INSTALLATIONS ÉLECTRIQUES À BASSE TENSION ET À TRÈS BASSE TENSION (Livre 1 – AR 08/09/2019)

Adresse du contrôle:	Rue du Croupet 341, 4100 SERAING		
Code EAN installation:	NC		
Tarif compteur(s):	Bihoraire	Cabine HT privée:	Non
Numéro compteur(s):	49570235	GRD:	RESA
Index compteur(s):	J.11758/N.88805	Type de locaux:	Maison mitoyenne
Type d'installation:	Unité d'habitation

Conformément aux prescriptions du Livre 1 – Installations à basse tension et à très basse tension – Procédure interne QPRO/ELE/001			
Type de contrôle:	Visite de contrôle (6.5)		
Date de réalisation:	<input checked="" type="checkbox"/> Avant le 01/10/1981	<input checked="" type="checkbox"/> Après le 01/10/1981 et avant le 01/06/2020	<input type="checkbox"/> Après le 01/06/2020
Notes:	Voir rubrique "CONSTATATIONS - Remarques"		
Dérogations (Partie 8):	Appliquées		
Réinspection au rapport:	/

Plan de position simplifié ou photo/schéma de l'installation (électrique):

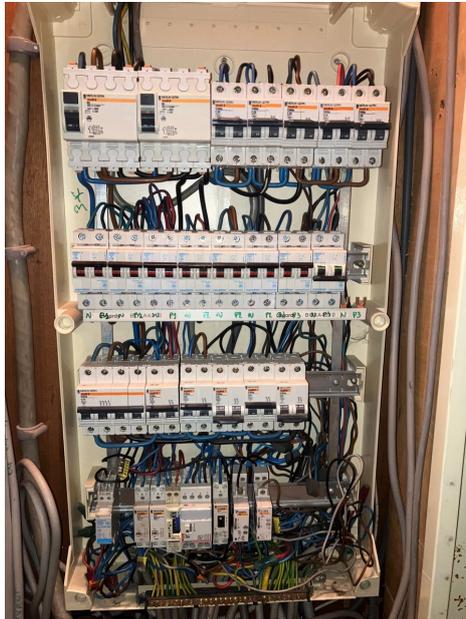
- Remarques supplémentaires:
TERRE MESURÉE VIA LE NEUTRE + INSTALLATION PARTIELLEMENT EN CHANTIER
